OFICIO ELECTRÓNICO

ORD. N° : 625  
ANT. : PROYECTO 02388000-1, JARDÍN INFANTIL MY LITTLE WORLD LOS CEREZOS N° 286 , COMUNA Y REGIÓN DE ANTOFAGASTA.  
MAT. : PRONUNCIAMIENTO IMIV BÁSICO PROYECTO 02388000-1, JARDÍN INFANTIL MY LITTLE WORLD LOS CEREZOS N° 286 , COMUNA Y REGIÓN DE ANTOFAGASTA.  
ADJ. : No Hay

Antofagasta, 24 marzo 2025

Figura 2

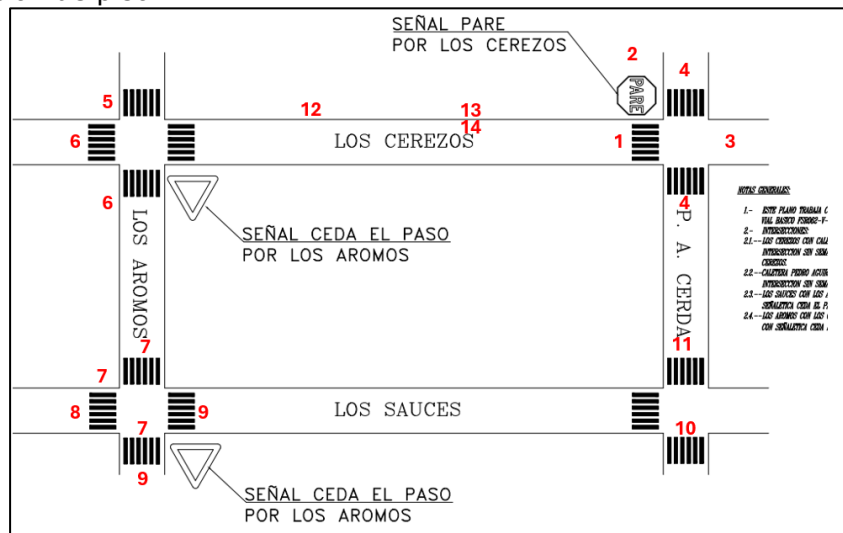
- 2.5. En el plano de situación actual hay varios elementos que no se han sido considerados, como también hay elementos considerados que no se encuentran actualmente.
  1. Falta demarcación de piso (PARE y línea de detención) (Ver figura 2).
  2. Señal PARE se encuentra en acera sur.
  3. Ubicación de esta salida es incorrecta.
  4. Paso de cebra no existe.
  5. Falta señal de no virar a la izquierda.
  6. Falta demarcación de piso.
  7. Paso de Cebra no existe.
  8. No existe salida, en este lugar se visualizan viviendas.
  9. Falta demarcación de piso
  10. Falta demarcación de piso
  11. Paso de Cebra no existe.
  12. Falta señal de prohibido estacionar.
  13. Falta señal de prohibido estacionar excepto persona con discapacidad.
  14. Demarcación de piso.
